**PROCEDURA DI VERIFICA DI ASSOGGETTABILITÀ A VIA DEL PROGETTO
DENOMINATO "INCREMENTO CAPACITÀ DI TRASFORMAZIONE LATTE"**

RISPOSTA ALLE INTEGRAZIONI RICHIESTE DALLA REGIONE EMILIA ROMAGNA

FASC. 1311/05/2022

**Il Proponente
LATTEGRA INDUSTRIA CASEARIA SPA
Amministratore delegato
Lorenzo Marini**

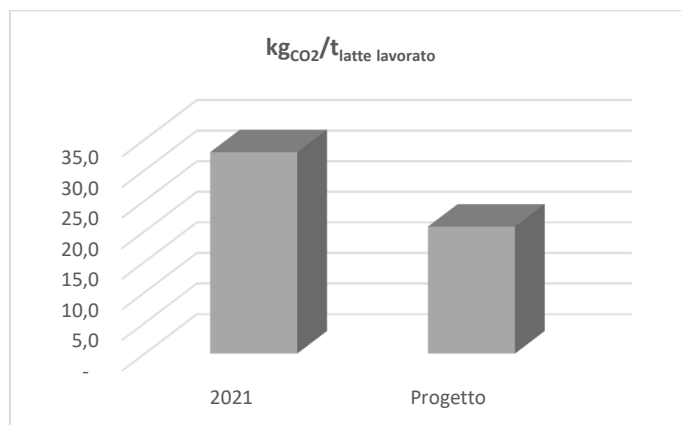
4. *Valutare i possibili effetti cumulativi con gli impianti esistenti adiacenti allo stabilimento;*

Come mostrato nell'immagine successiva, la ditta Lattegra confina a Nord con la strada provinciale 11, a Est con la strada provinciale 7 e a Sud e Ovest con dei campi agricoli. Le strade provinciali separano l'azienda dell'area edificata del paese di Gragnanino Trebbiense, nelle sue immediate adiacenze non sono presenti quindi altri impianti.

La ditta più vicina si colloca a circa 200 m a Nord-Ovest in cui sono presenti le Aziende Agricole Fugazza di Giacomo Fugazza, le quali si occupano dell'allevamento di bovini.

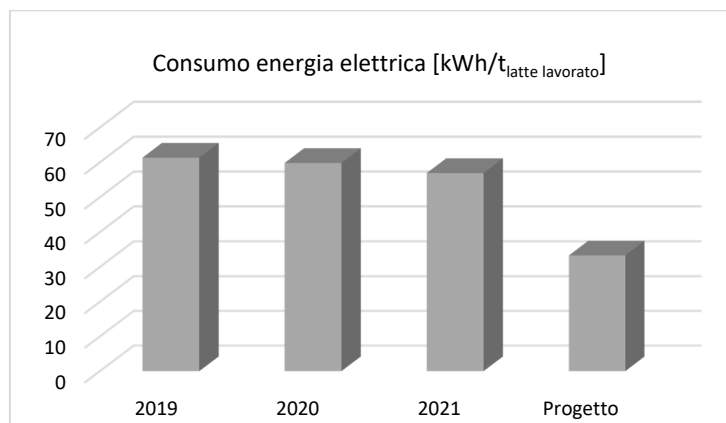
8. *Elaborare un bilancio delle risorse energetiche utilizzate;*

Si consideri che, confrontando gli attuali valori dell'indicatore [$\text{kWh/t}_{\text{latte lavorato}}$] con il valore ipotizzabile con i nuovi valori di progetto, si osserva un netto miglioramento in quanto l'indicatore diminuisce da circa 60 kWh/t a circa 30 kWh/t.

OGGETTO :
PLANIMETRIA GENERALE STABILIMENTO
LAYOUT ESISTENTE

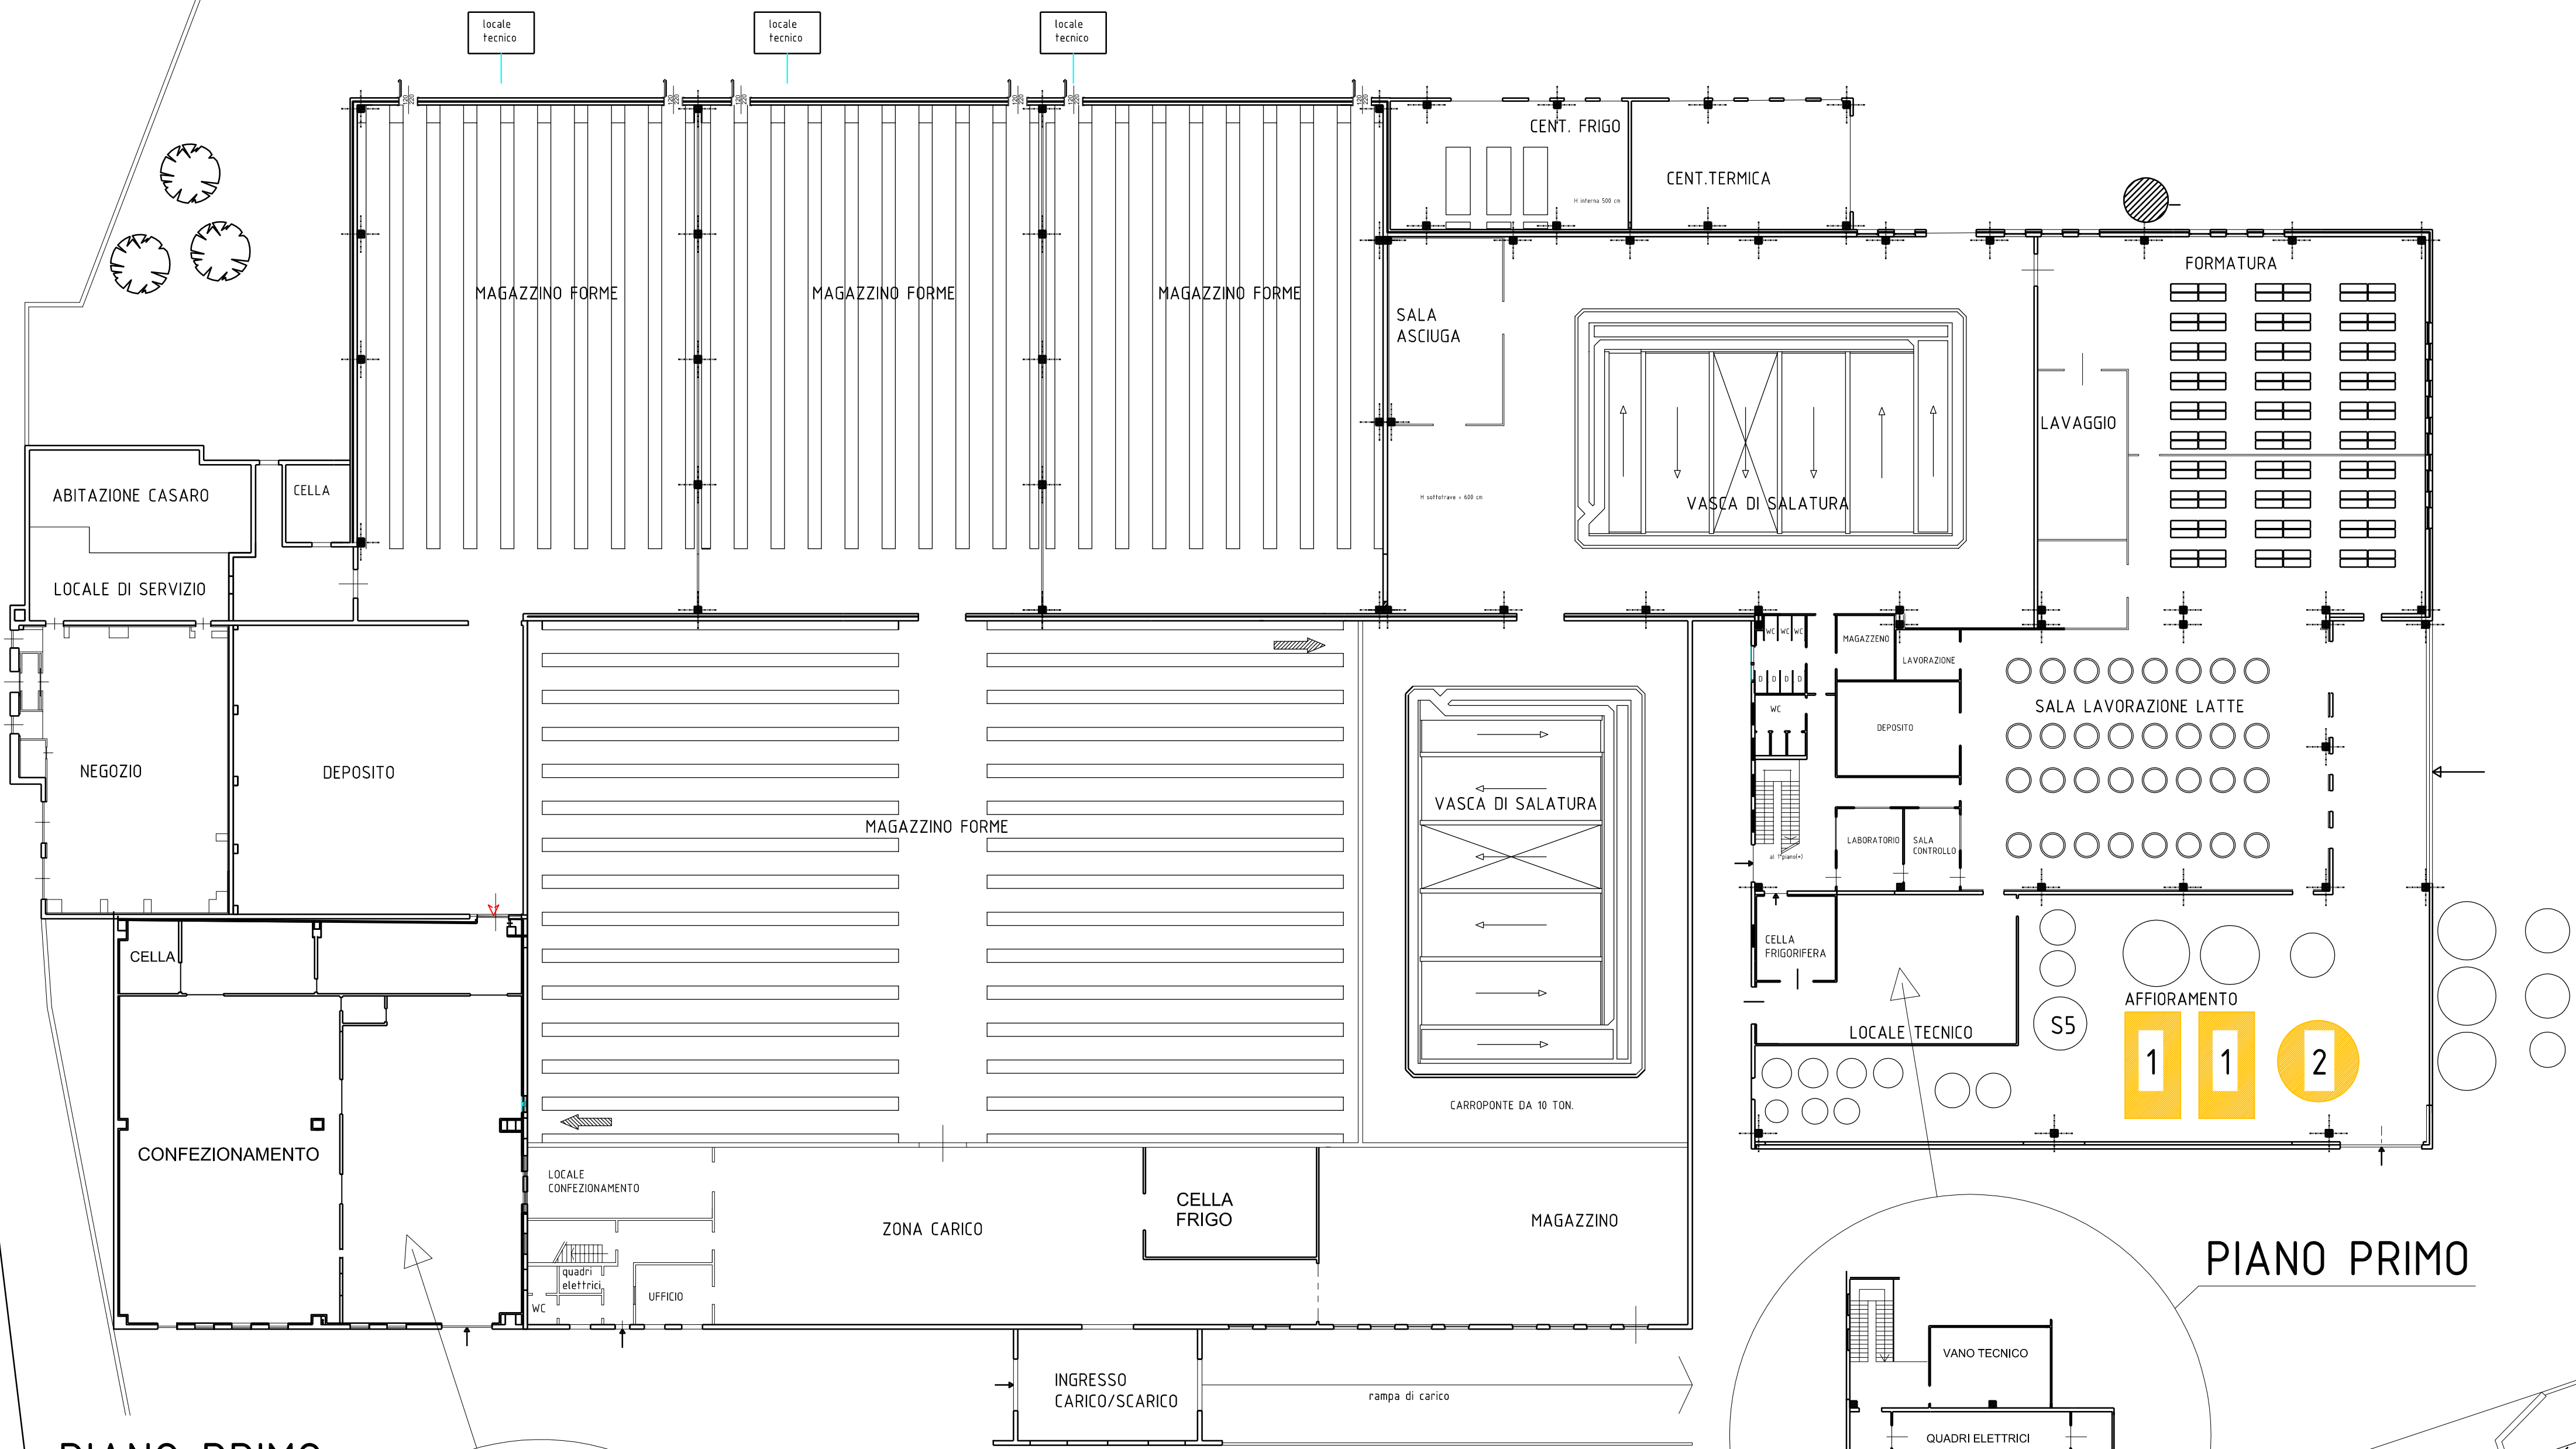
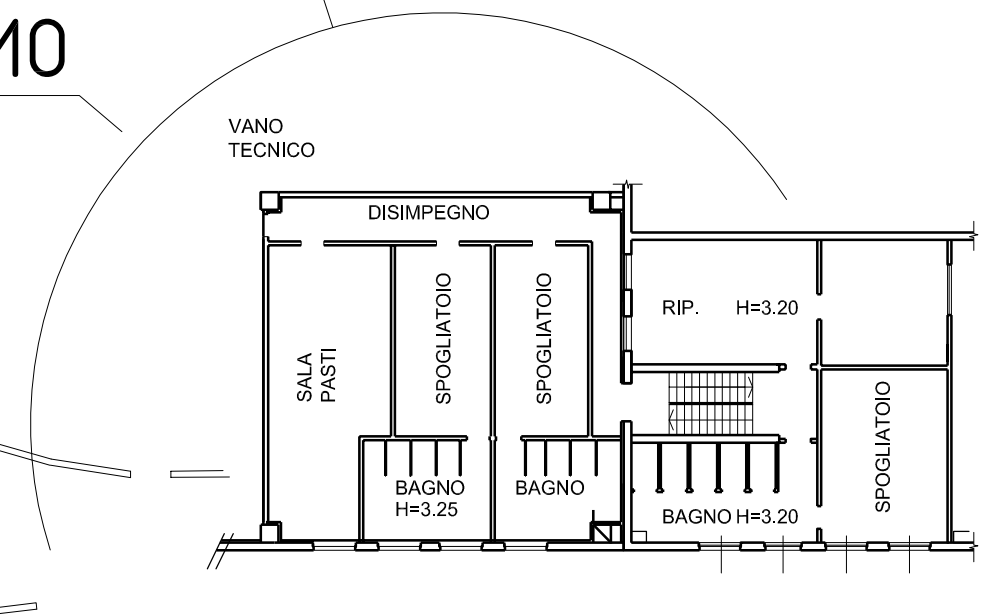
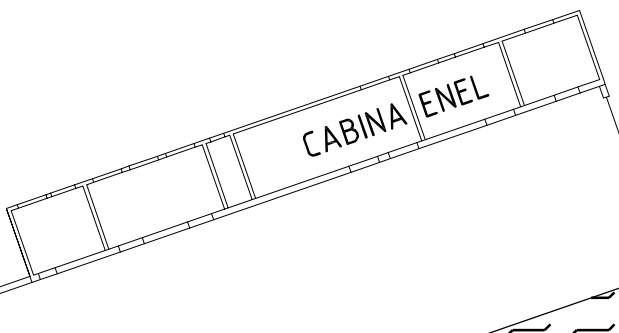
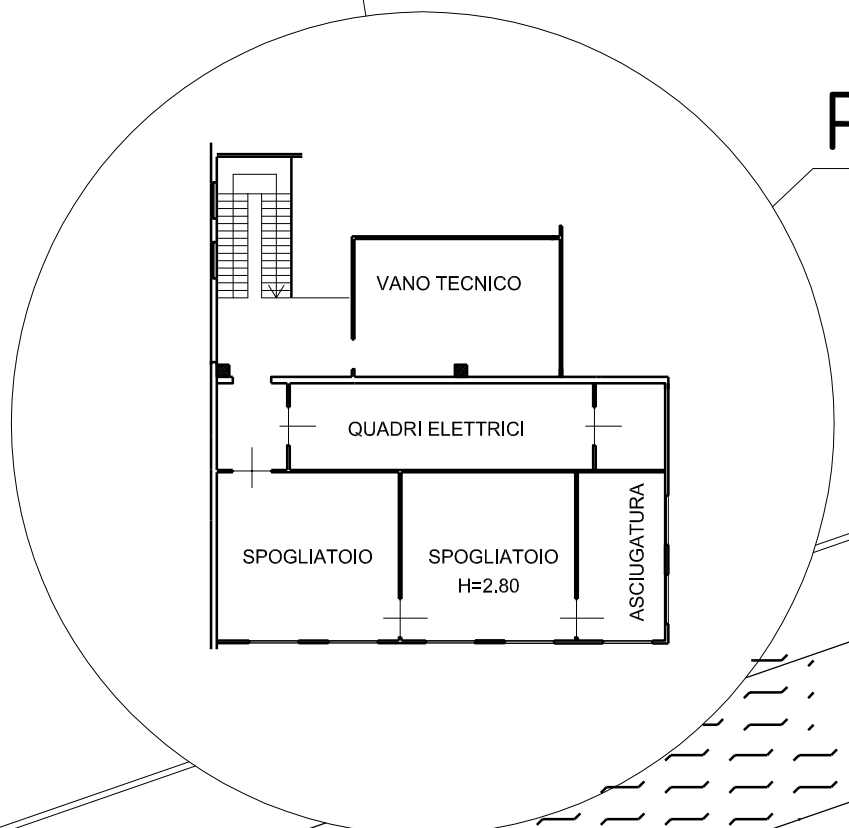
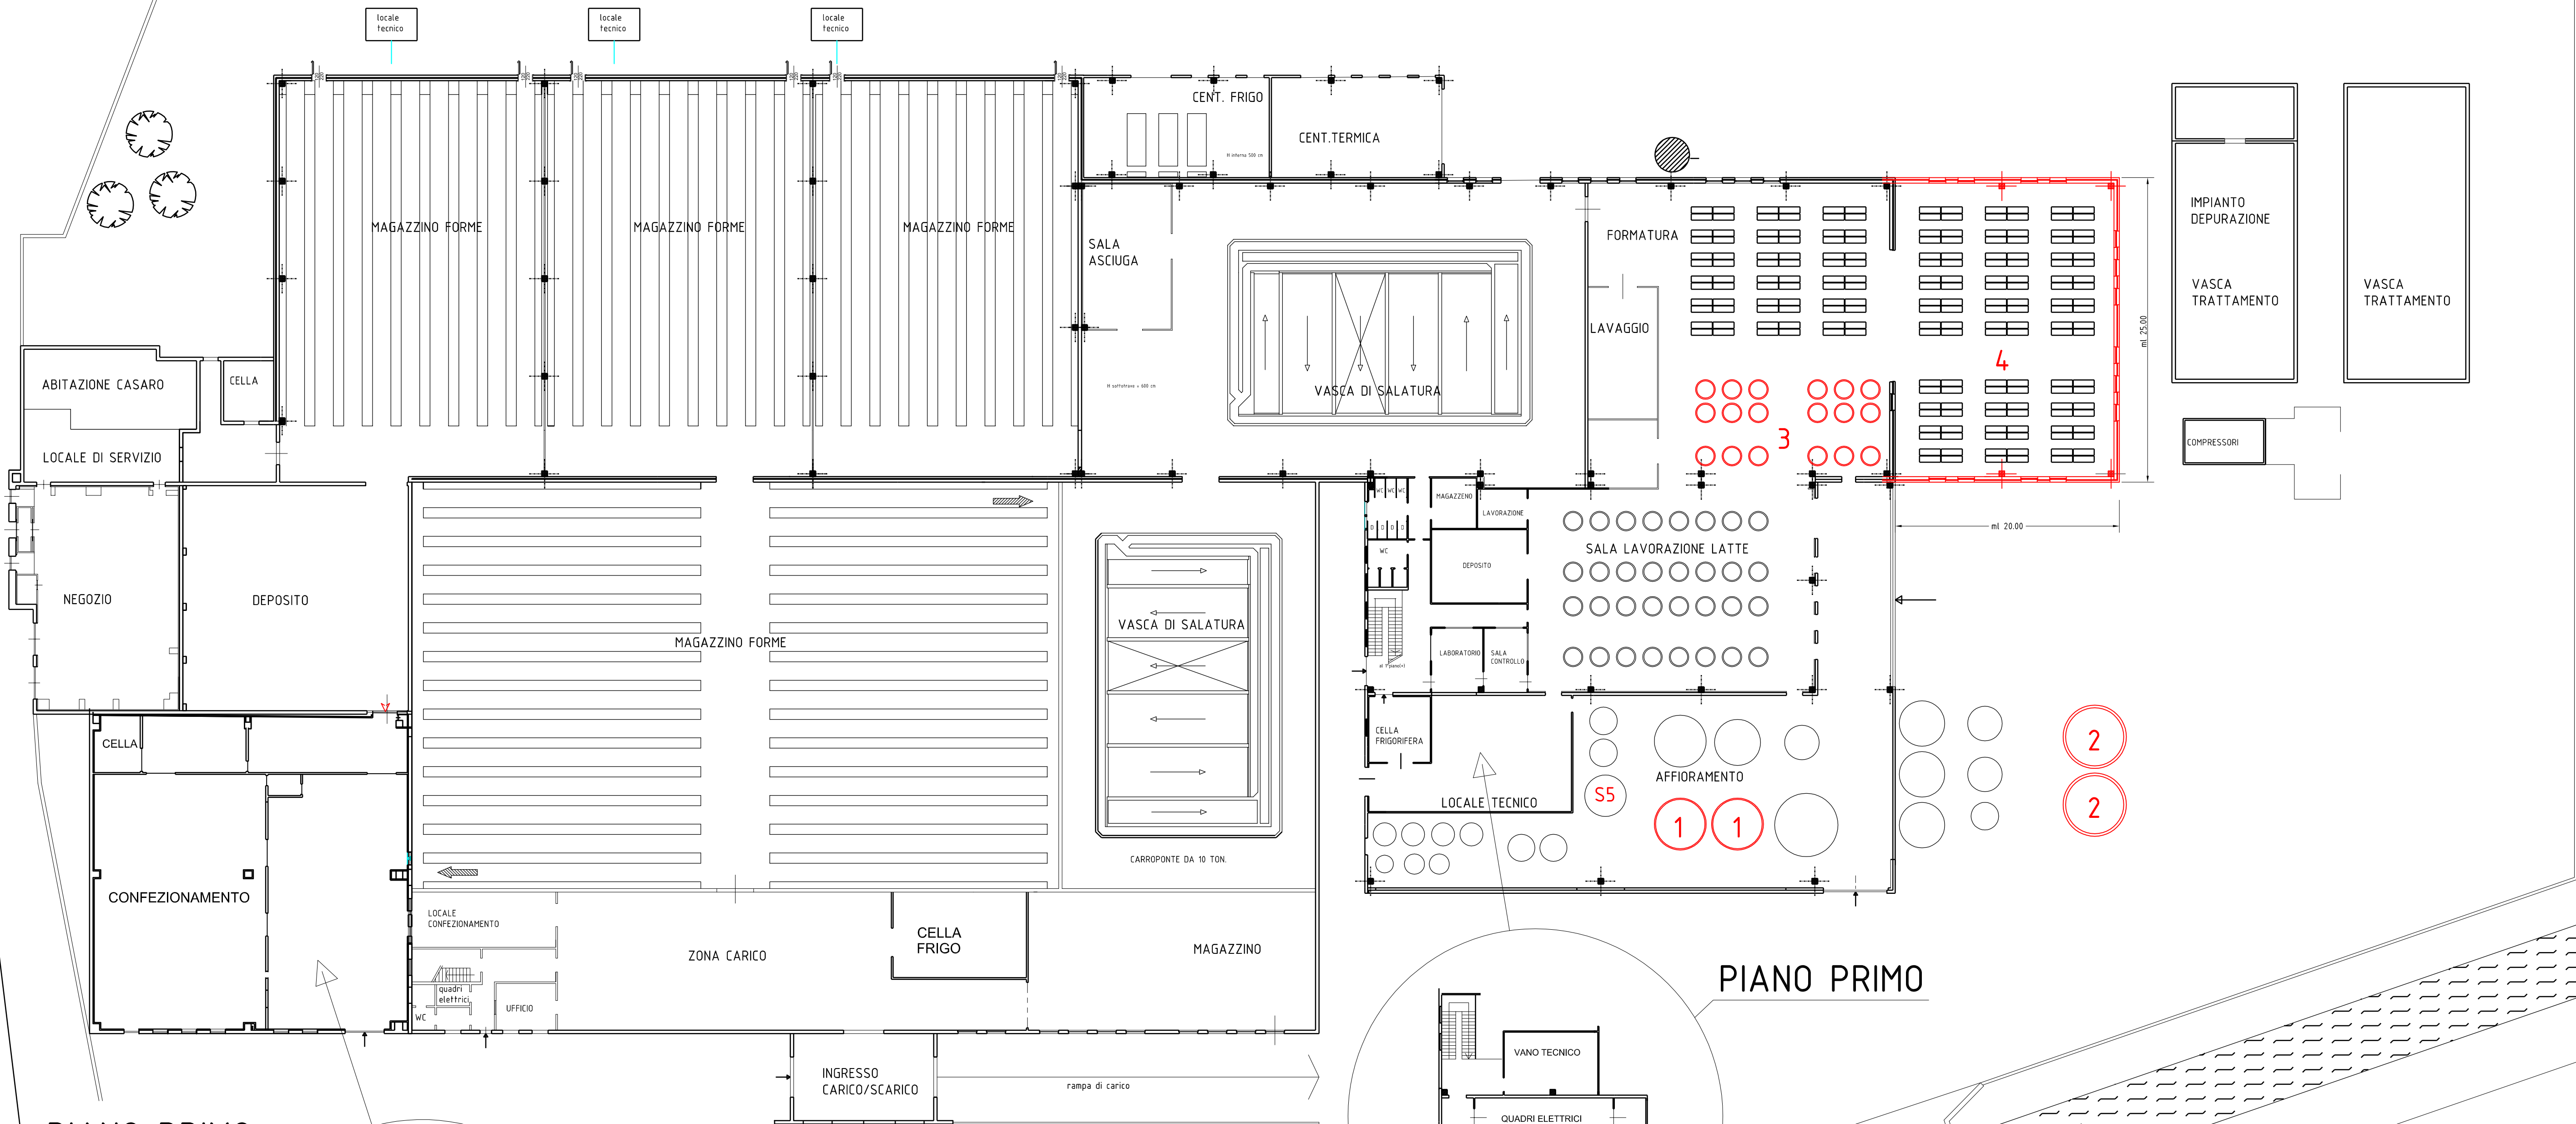
1. Descrizione del ciclo produttivo ante e post-intervento. Presentare il layout della situazione esistente e il layout di progetto.

Al fine in ogni caso di fornire una risposta dettagliata rispetto alla richiesta di integrazioni avanzata, si ritiene di procedere con una descrizione della situazione attuale, cui seguirà una descrizione dello stato di progetto. In Allegato 1 è fornito il layout dell'assetto attuale, mentre in Allegato 2 è fornito il layout di progetto.

Assetto attuale, ante - intervento

Attualmente in azienda sono presenti n. 2 affioratori rettangolari (Figura 1.4) indicati come "2" nella planimetria del layout esistente, aventi cadauno capacità pari a 60 tonnellate, e n. 1 affioratore circolare dalla capacità di 108 tonnellate, per una capacità massima teorica attualmente quantificabile in 228 tonnellate. Occorre tuttavia evidenziare come i valori massimi di capacità siano oggi puramente teorici, in quanto il riempimento degli affioratori risulta fortemente condizionato dalla fase precedente di riscaldamento e da quella successiva di spillatura e miscelazione.
